知床世界自然遺産地域内で 改良した河川工作物の評価

平成 25 年 3 月

河川工作物ワーキングチーム

巻頭言

産卵床数の変化（ルシャ川・カラフトマス）

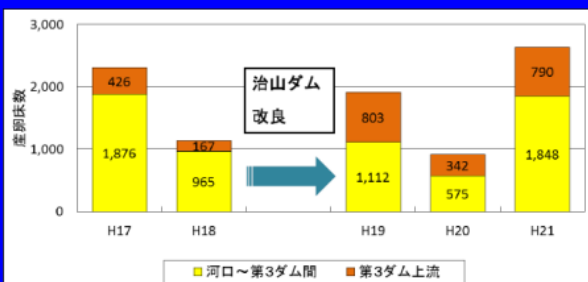
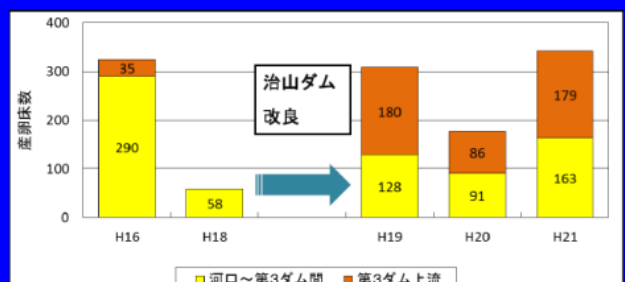
カラフトマス、シロザケが最も多く遡上に利用しているのは 3 つの遡上ルートの内、中央切り下げ部であるが、左右の切り欠き部も利用されている。切り欠き部では堤体をつたって水が流れ落ち、なおかつ魚が泳げる水深が確保されているため、泳ぎ遡らせることが可能となった。改良によって、以前よりカラフトマス、シロザケの遡上数は増加した。

問題としては、3 つの遡上ルートの内、中央切り下げ部に流水が集中し、左右の切り欠き部の水深がやや足りない状況にあることである。水深を保つために、①当初より切り欠きのみでの改良のみとする、②中央切り下げ部の上流にアーチ状に石を組んで水量を調節する、の選択肢も有り得たと考えられる。②については、試験的に実施されたが、石の組み方が悪く、流出してしまった。また、上流から運搬される砂礫によってアーチ構造が埋まる可能性も高く、維持管理は難しいと考えられる。

- (1) 第 1 ダムは改良を行わなかったが、ダム下流の左岸側にプールができており、遡上する入口が分かりづらく、かつ魚がジャンプしたときにプールに落ちてヒグマの餌になっている。これを解消するために第 1 ダムも改良すべきである。
- (2) ルシャ川におけるさけ・ます増殖事業協会管理の魚止め横断工は、平成 24 年 7 月に同協会により完全に撤去された。したがって、サケ類の自然産卵遡上に及ぼす本横断工の影響は払拭された。
- (3) ルシャ川の 3 つのダムは、基本的にサケ科魚類、特にシロザケの自然産卵・遡上に障害を及ぼしていると考えられる。その理由として以下の 3 つがあげられる。①ルシャ川では産卵場である扇状地にダムが存在しており、河道を固定し直線化させ、そのため産卵面積が限られ、産卵場所の流速が早すぎる、②本来このような扇状地では河道が蛇行し、あるいは枝分かかれし、産卵場の面積が広く確保されるはずだが、ダムの水通しがそれを阻んでいる、③本来の扇状地であれば、伏流浸透水があちこちに出現し、そこが良い産卵場になるが、ここではダムが扇状地の端から端まで横断して地下深く設置されているため、伏流浸透水が遮断され産卵ができない状態となっている。ふ化場施設が撤去された現在の状況も踏まえて、世界自然遺産地域の核心地であるルシャ川のダムのあり方については今後検討していく必要がある。

イワウベツ川支流 赤イ川 導水管

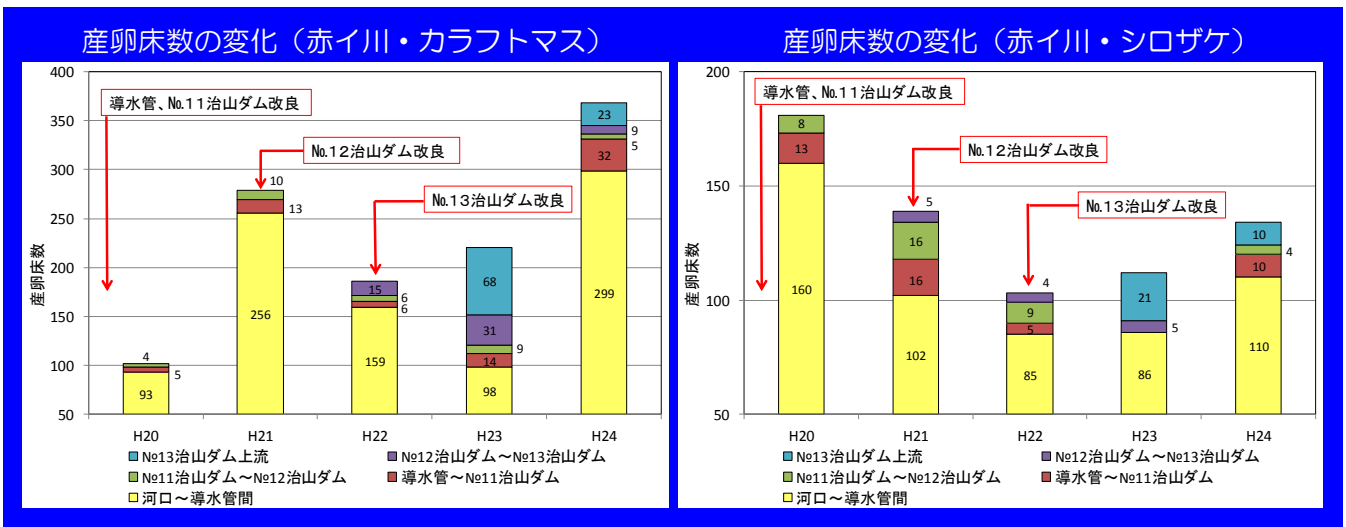
改良後、カラフトマス、シロザケ、サクラマス、オショロコマの遡上が可能となっている。また低コストで改良し、かつ改良後は自然状態に見えるくらいで、とても上手く改良を実施したことは高く評価することができる。

本川の河床低下が、改良した導水管下流の河床高に影響を与える可能性があるため、モニタリングを行いつつ必要な管理を行っていくべきである。

イワウベツ川支流 赤イ川 No.11 治山ダム

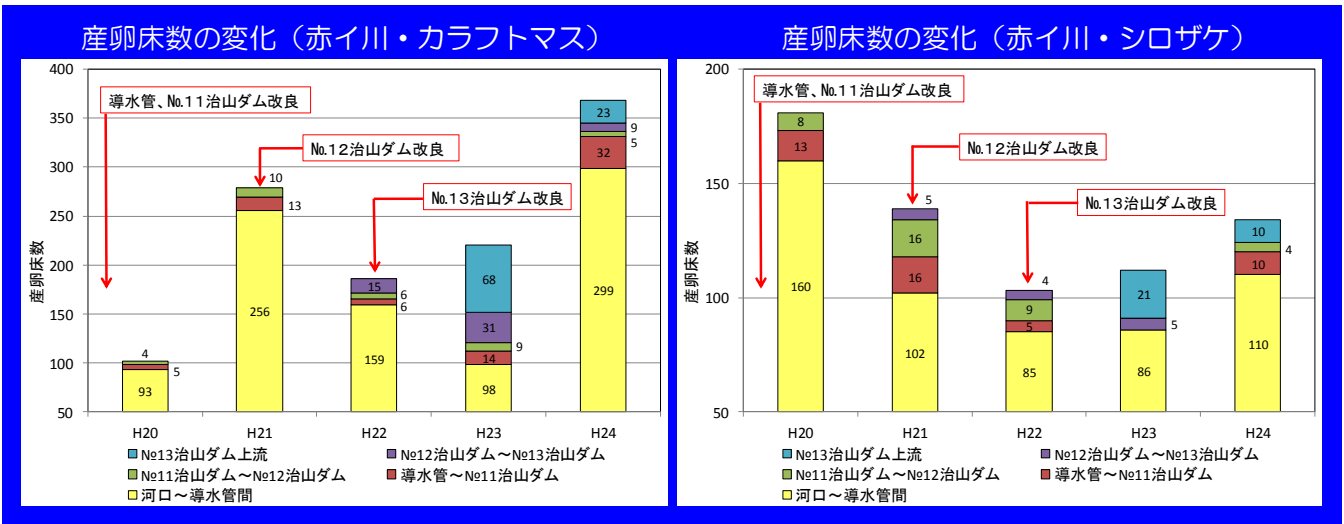
問題としては、下流側は玉石をワイヤー、ボルトで連結しているが、ボルトが抜けたり、ワイヤー連結が外れたりする箇所も認められ、落差の発生が懸念されている。そもそもワイヤーやボルトで固定することが妥当であったかどうか疑問である。河床礫は、動きながら最も安定した構造に落ち着く。ワイヤーでそうした仕組みを規制することは、局所的に砂礫の交換が起きず、かえって部分的に不自然な河床状態を引き起こすと考えられる。また、下流に向かってアーチ構造を組むことは間違いであり、上流に向かってアーチ構造を組み、流水の力を受けるべきであった。こうした河床状況は、産卵環境にも適しておらず、ダム下流のワイヤーによる固定区間では産卵床は認められなかった。ダム下流に深い淵ができて反転流が生じ、瀬に小砂利が溜まるような構造も検討すべきであった。

玉石のワイヤー連結は施工数年の内に動いて乱れており、まとめて流下する際は処理の障害にもなるので、今後はこのようなケースでは採用すべきではない。なお、堤体の下流面に付いているワイヤー連結玉石が落ちると落差が発生して、魚類が遡上し難くなるので、その際は再改良が必要となる。

イワウベツ川支流 赤イ川 No.12 治山ダム

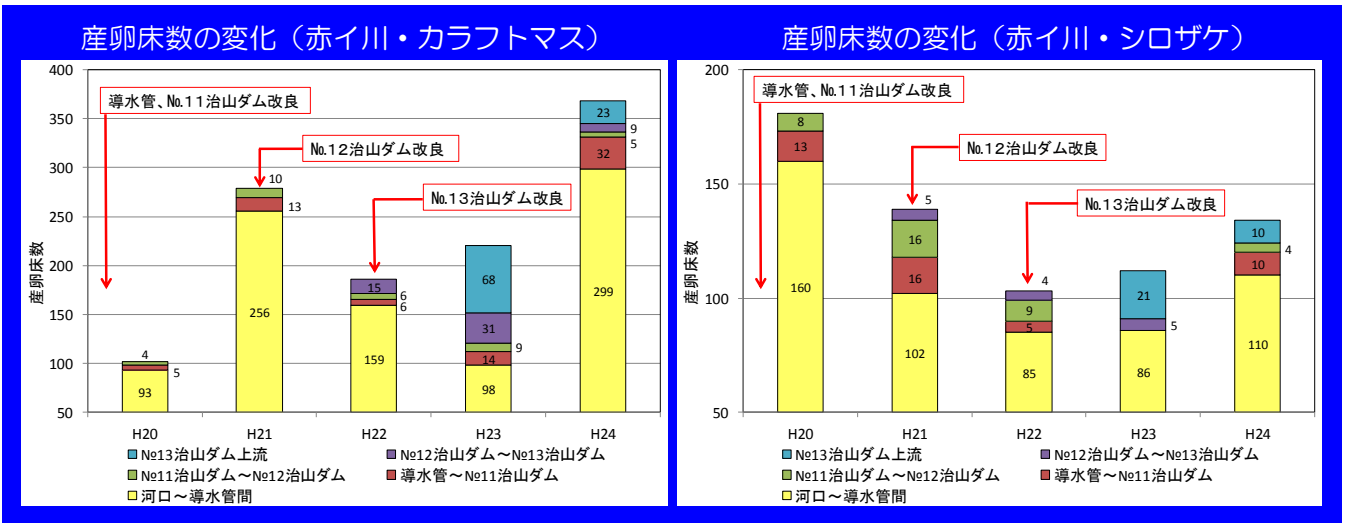
問題として、スリット背面の堆砂域に玉石配置による掘込み流路を作ったことで、流速が速くなり、小砂利が溜まりづらくなり、サケ科魚類の産卵環境として適さなくなった。また、スリット背面を掘込み流路で狭めたことにより、増水時のスリットによる堰上げ効果がなくなった。この 2 点は大きな反省点として上げられる。

- (1) 改良実施時に委員会より、当初から上流を固めないよう要望があったが、直ぐに掘込み流路が実施されてしまった。これは堆砂域右岸側に大きな崩壊地があったこと、さらに堆積土砂や堆砂面上に成長した樹木があり、それらの流出をおそれたためと考えられる。スリット開口部が開いた一定期間は、洪水とともに土砂が流出し、低水時の流路は元河床勾配に近づく。その際、堆砂土砂のうち、元河道の主たる構成材料とならない砂や小礫成分は流出するのが一般的であり、結果として滞筋はスリット部に向かって形成される。堆砂面の流路固定を人為的に行うのではなく、モニタリングの結果を確認しつつ、防災上必要とあれば工事を実施すべきであった。この反省点を今後の改良に生かしていくべきである。
- (2) ダムによって出来た堆砂域で成長した樹木の処理については今後の課題として残っている。
- (3) スリット幅はNo.12 ダムでは4mで、直上流にあるNo.13 ダムではスリット幅が10mであり、整合性がなく、説明が難しい状況となっている。堰上げ効果を確保しつつ、どのようにスリット幅を決めていくか、治山事業として今後検討しておく必要がある。
- (4) ダム堆砂域は、流路固定により流速が速く、魚類の移動は可能であるが、産卵環境としては適しておらず、今後の更なる検討が必要である。

イワウベツ川支流 赤イ川 No.13 治山ダム

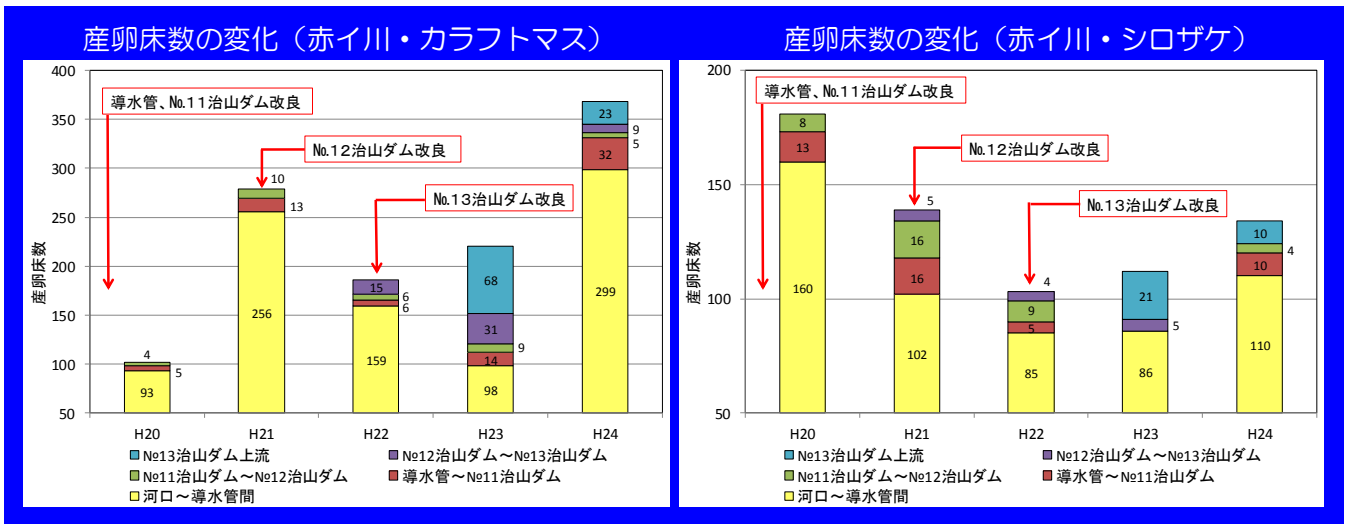
問題としては、スリット背面の堆砂域に玉石配置による掘込み流路ならびに帯工を施工したことが反省点として上げられる。なお、スリット化により河床勾配が急になったため、元々の河床材料ではないダム堆砂域の砂や小礫成分は留めておくことが困難であるとの判断から、平成 22 年 12 月の増水後、細粒土砂を自然流下させることについて、下流域のさけ・ますふ化場と協議した結果、自由な流路変動と土砂移動に任せることとなり現在に至っている。

堆砂面に生育していたトドマツは砂礫が頻繁に動く場所に定着する樹種ではなく、ダム堆砂面という人工的な安定地形面に侵入定着したと考えられる。今回、ダム堆砂面の流路固定のため、掘削工事が行われ、その際、これらトドマツを造園的な手法で移植した。その後、洪水攪乱によって多くの移植個体が倒壊・流出しており、こうした移植は無駄であり、世界自然遺産の修復事業としては適当ではなかったと考えられる。

No.12 ダムと同様、堆砂面に直線的な固定流路を造成したことは適当ではなかった。結局、現在の滞筋は、この流路ではなく、左岸側を流れており、人為的に固定することが無意味であったことが明らかになった。

No.12 ダムと較べても、このダムの堆砂礫は細かく、本来イワウベツ川の河床を構成する礫とは大きく異なっていた。スリット化による細粒土砂の流出を防ぐことは無理であり、むしろ下流や沿岸域の生息場形成に必要な砂礫を供給する意味からも、流下させるべきである。なお上流域を自由な流水の動きに任せている現在、ダム堆砂域にある樹木が流木化しつつある状況にある。流木がスリット部を閉塞し災害が予想される場合には迅速に処理することが必要である。

サシルイ川 第1ダム

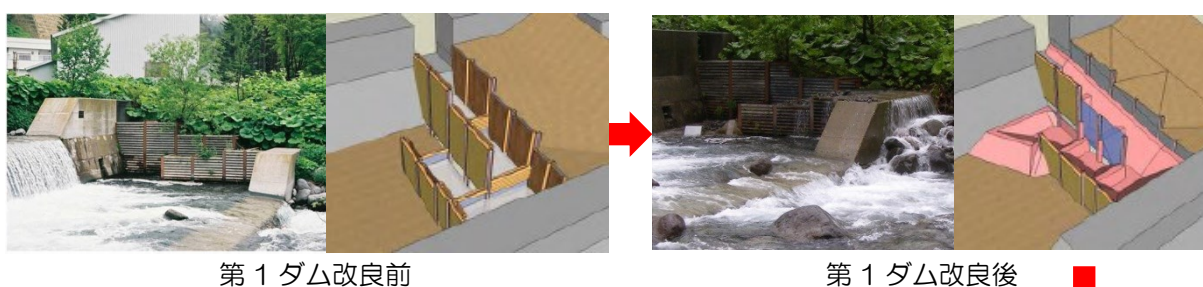
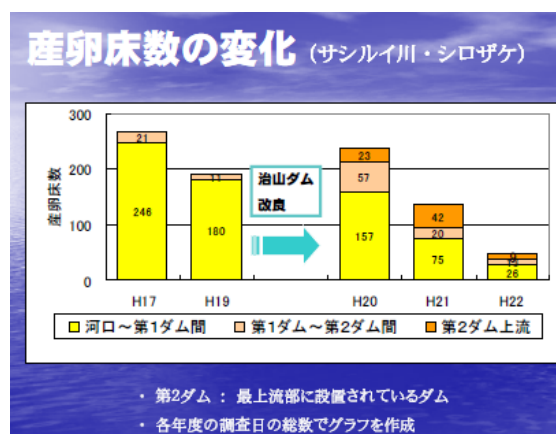
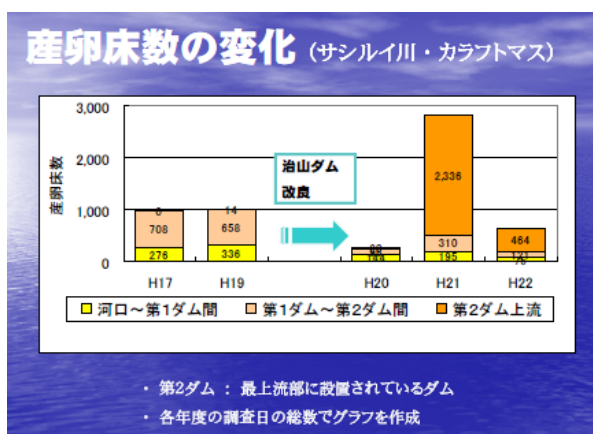
改良前は、ダムから落ちる水と魚道入口から出る水の位置が別々で、プールが二つできており、かつ魚道流出口部分のプールが小さくて魚が魚道流出口を見つけにくかったが、改良後はそれが一体化して大きなプールとなり改善された。特に魚道流出口の形を平面的に斜めにしたことでその効果を高めている。ダム堤体越流部の下流側に隔壁を設けて、堤体越流部をプールにして魚が泳ぎきれるようにしている。

この最後の部分にプールがないと流れが浅く流速が速くなり、押し戻されて通過しにくくなるため、この隔壁構造は良い評価ができる。

魚道内の隔壁が台形型で側壁が傾斜面となる本魚道は、側壁斜面に沿って流れる直線流が魚類の遡上ルートを確認している。また中央部の流れが早いですが、中央から左右に反転流が生まれ流速が落ちる箇所ができており、魚はこの両脇の流れを利用して効率的に遡っている。さらに、水は隔壁を滑るように流れており、剥離した流れがないことが良い。また流量の変化にも対応できる魚道であり、これまでの魚道よりもかなり上手く機能していると認めることができる。

現在のところ問題はないが、魚道流入口の閉塞の懸念は残るので、今後もモニタリングが必要である。

サシルイ川 第2ダム

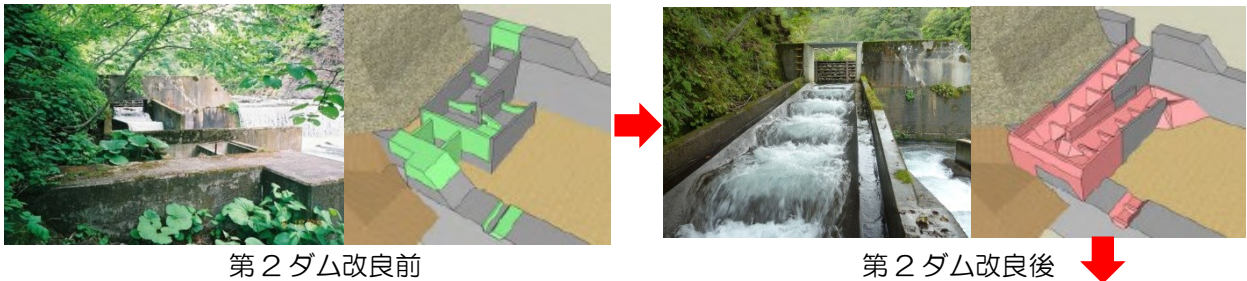
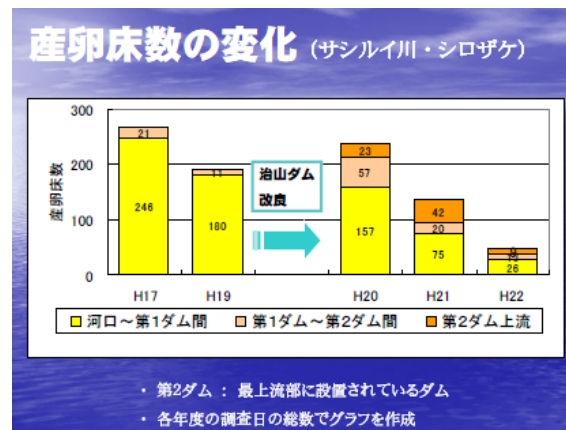
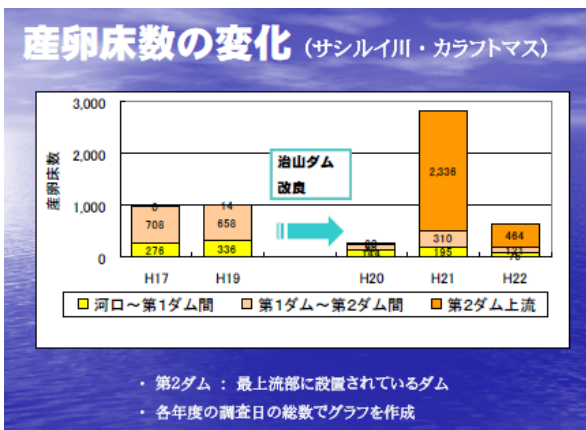
問題として、下流右岸部に護岸設置及び下流兩岸にコンクリートブロック置いたことにより、以前は産卵床として使用されていた区域が消失したこと、川幅を狭めたため河床低下を起こしていることが上げられる。

この河川でも河道整形（第2ダム下流の護岸設置とコンクリートブロック配置）が川幅を狭め、産卵環境として適さない状況を造り出しているため、さらなる検討が必要である。

チエンベツ川 第1ダム

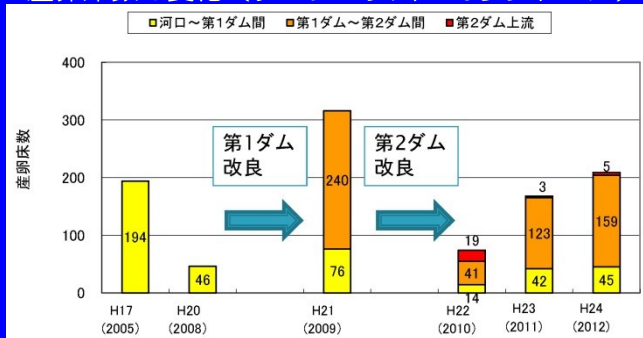
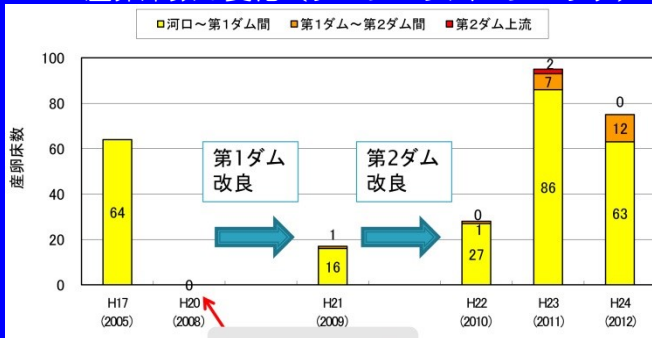
問題として、魚道流入口はダム堤体越流部が水平でサシルイ川の魚道のように隔壁がなく、サシルイ川での良い事例がチエンベツ川では取り入れられていない点が上げられる。隔壁ができるようにダム堤体越流部上端を一部切り欠くなどで対応が可能である。

チエンベツ川は河口から第 1 ダムまで川幅が狭く河床低下が進み、河床のほとんどを巨石が占める状況となっており、下流から改善しないと産卵床環境に対しての根本的な解決にならないのが現状である。

チエンベツ川 第2ダム

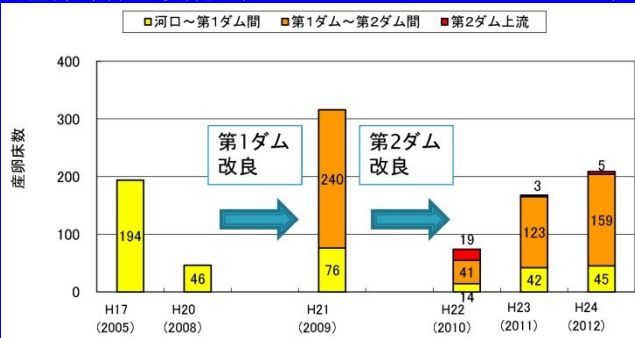
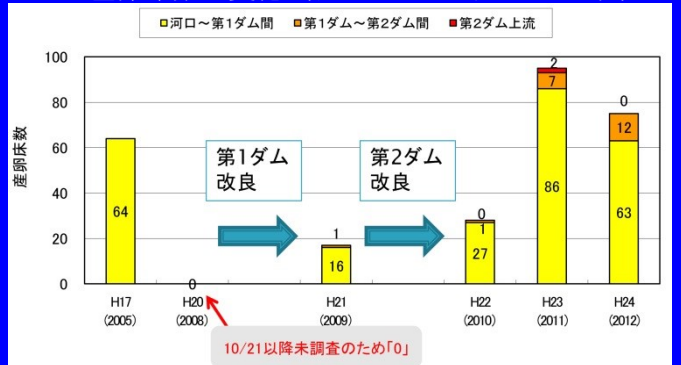
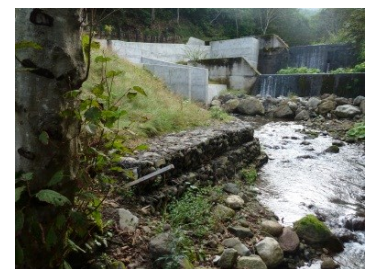
問題として、魚道流入口はダム堤体越流部が水平でサシルイ川の魚道のように隔壁がなく、サシルイ川での良い事例がチエンベツ川では取り入れられていない点が上げられる。隔壁ができるようにダム堤体越流部上端を一部切り欠くなどで対応が可能である。また、改良時に副ダム下流右岸側での護岸（フトン籠）設置、副ダム下の巨石置きにより川幅が狭められており、淵ができて小砂利が溜まり易くする工夫が足りなかった。

チエンベツ川は第 2 ダムの上流約 100m より上では産卵床を作れる環境はない。第 1 ダムから第 2 ダムまでの区間は産卵環境として重要であり、第 2 ダム下流は護岸と巨石により流路が規制されているので、将来的に何らかの工事を行う機会があれば、合わせて改良を行うことが望ましい。

羅臼川 No.19 砂防ダム

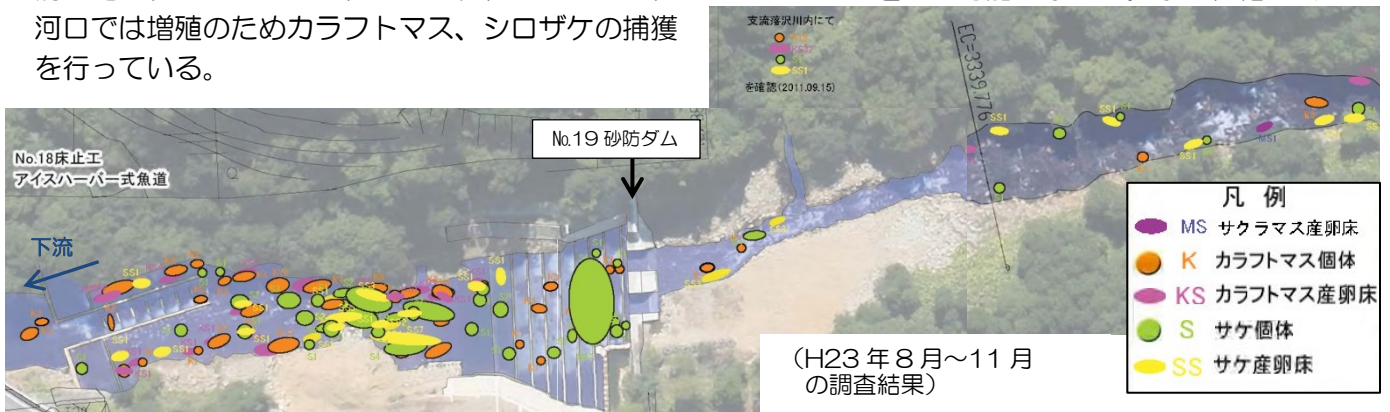
問題として、下流部の水叩の隔壁は部分的に下げて流路としているが、土砂が流れる川で流路を維持・固定しようとするのは困難と考えられ、現在の流路は閉塞される可能性が高い。土砂がどこかに溜まってある河道幅に落ち着くことを前提とすべきである。また、スリット開口部が 3 つあるが、上流の河道幅から判断して 3 つのスリット全てに水が流れるとは考え難く、土砂がどこかに溜まって、ある河道幅が形成されると予想される。

さらに、工事の水替えのため大径の礫を流路両側に配置した結果、流路幅の縮小を招いたため、工事完成にあたり河岸を緩勾配で擦り付けたが、今後の経過を観察する必要がある。

改良したNo.19 砂防ダム上下流ではカラフトマス、シロザケ、サクラマス、オショロコマが遡上し産卵しているが、河床には大きな石が多くて小砂利は少なく、産卵床に適した環境は少ない状況であり、河床に小砂利が溜まっていくことが望まれる。

なお、下流の床固工区間では春先の融雪出水によりブロックの一部が流出して魚道流出口に落差が生じ、魚道が機能しなくなっている箇所があり、改修が必要となっている。
